Oggetto: POSTA CERTIFICATA: Osservazione su Metanodotto Larino-Chieti di Rolando Cerritelli

OSSERVAZIONE SULLA PROCEDURA DI VIA

METANODOTTO LARINO – CHIETI, DN 600 (24''), DP 75 bar

ALLEGATI FOTOGRAFICI: Mappa allegata

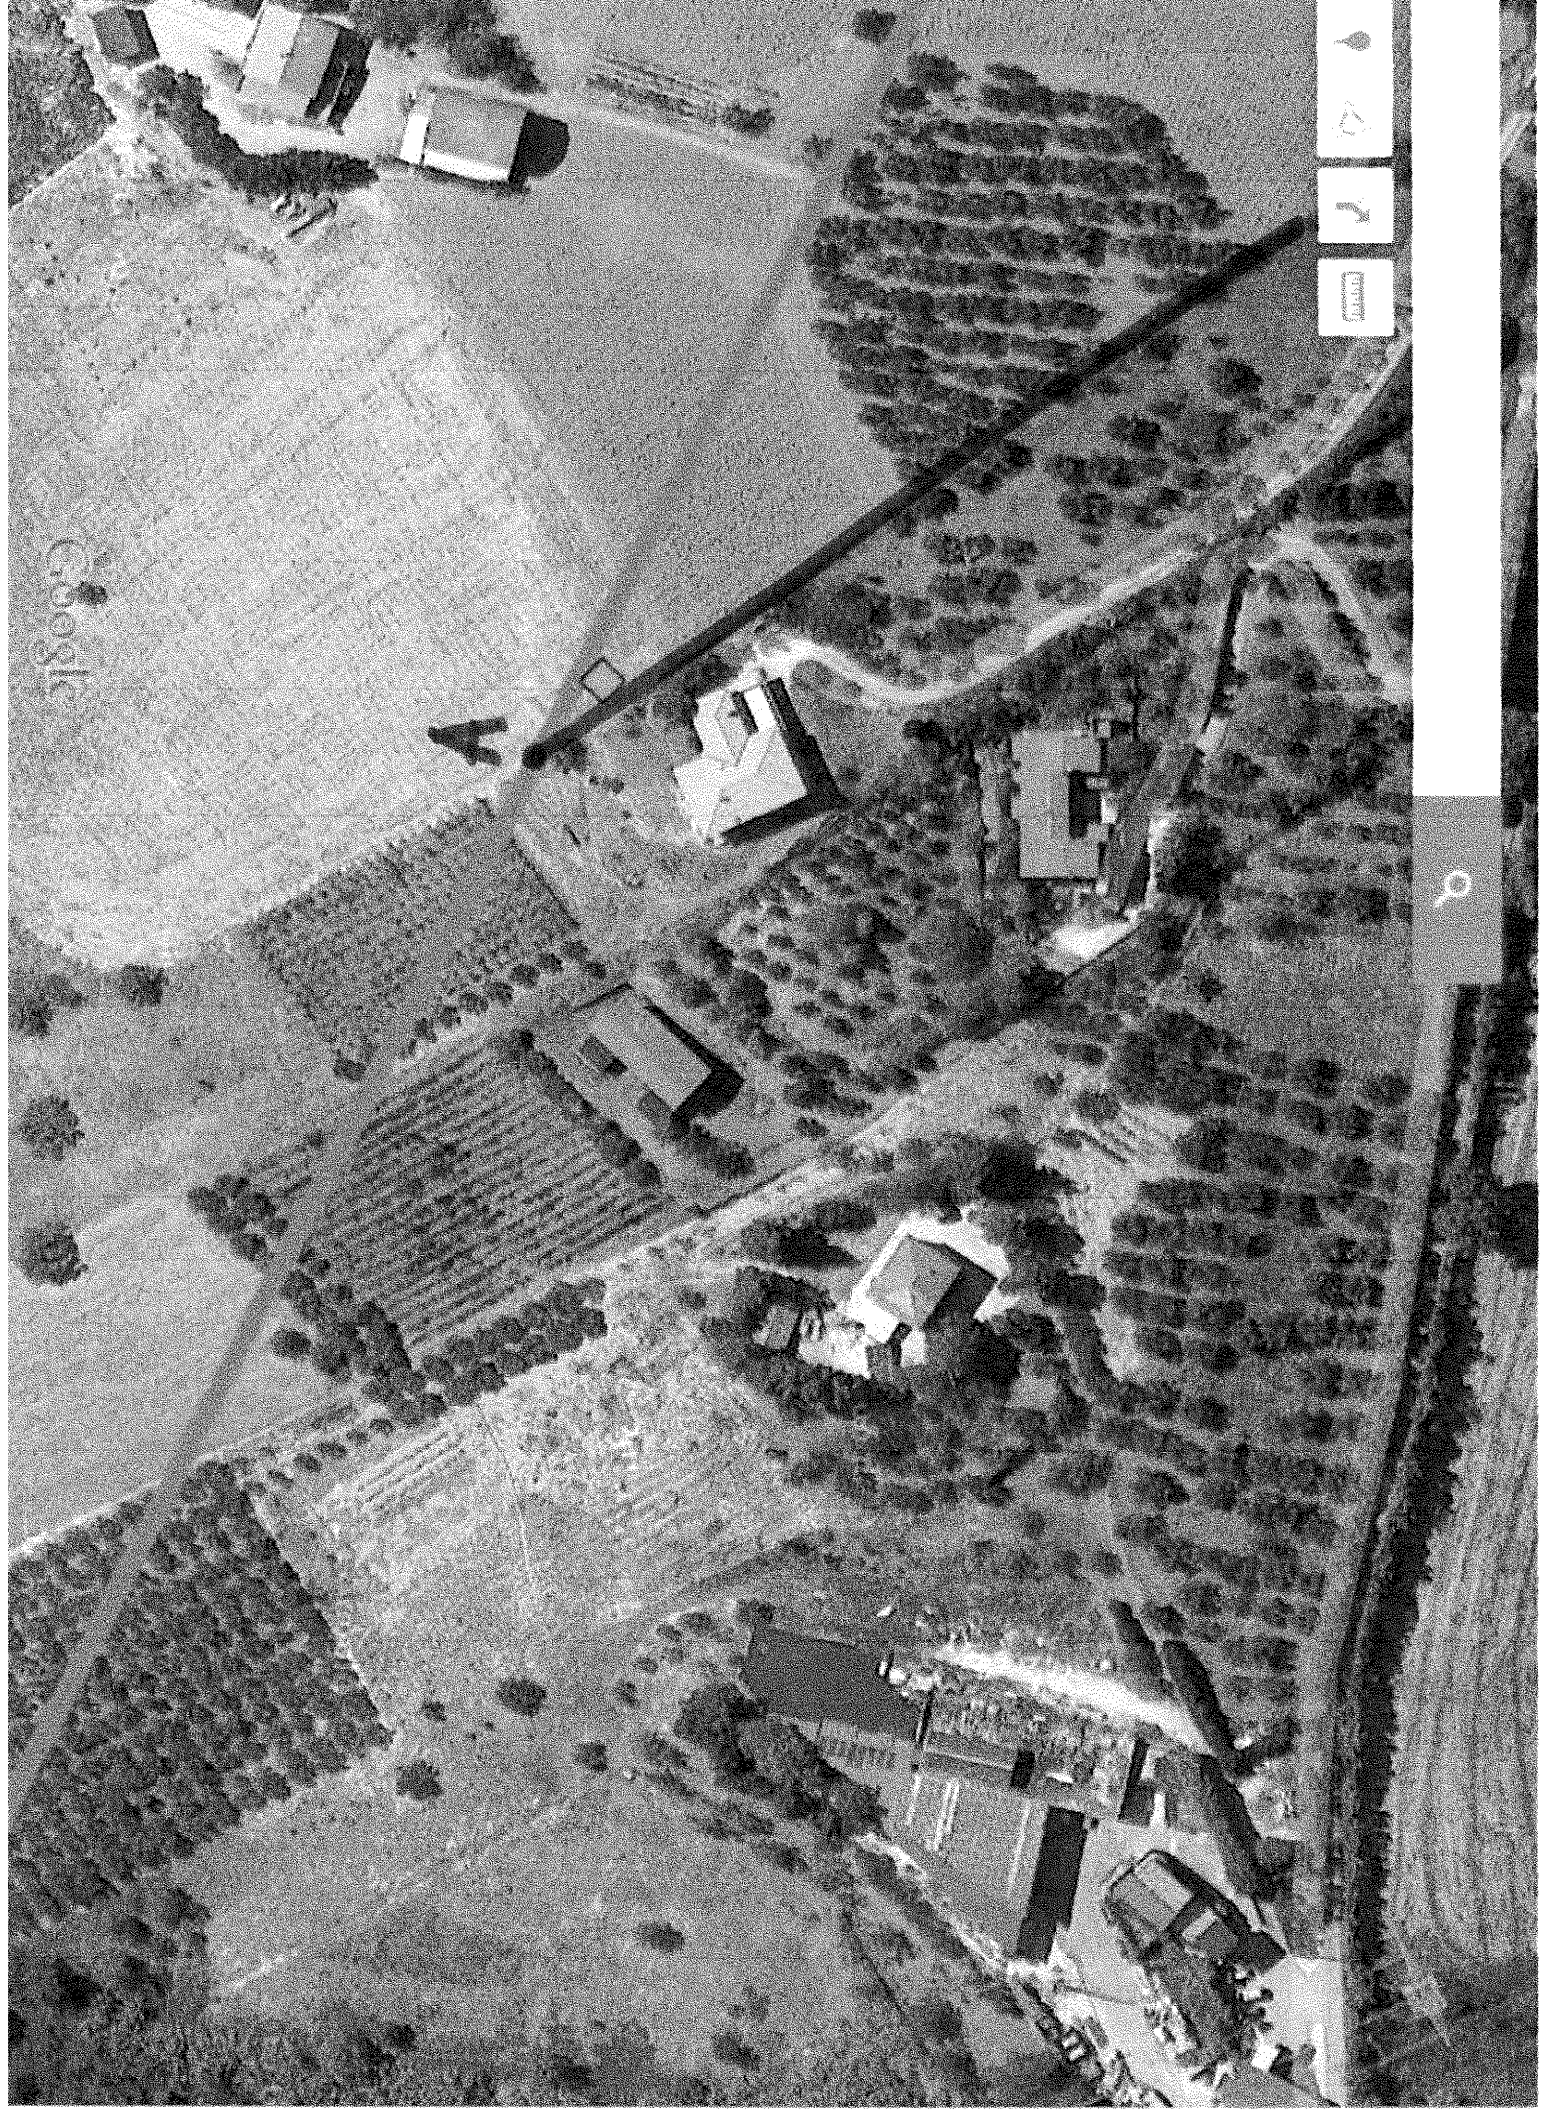
- **SI RICHIEDE VARIAZIONE DI TRAGITTO COME SEGNALATO INDICATIVAMENTE SULLA MAPPA ALLEGATA; LA VARIAZIONE E' CONTRASSEGNA CON TRATTEGGIO IN LINEA BLU DAL PUNTO "A"**

- Inoltre si richiede **UN INTERVENTO IN T.O.C.** con Tunnel o uno sprofondamento delle tubature di almeno 10m da l.d.m., considerata la forte pendenza del terreno collinare;

- I terreni coinvolti interesserebbero alcune mie proprietà coltivate a vigna le cui produzioni partono dal 2003, il passaggio del metanodotto potrebbe compromettere l'immagine della mia azienda agricola, pertanto chiedo di variare di pochi metri il tracciato facendolo passare a confine sud delle colture e non al centro;
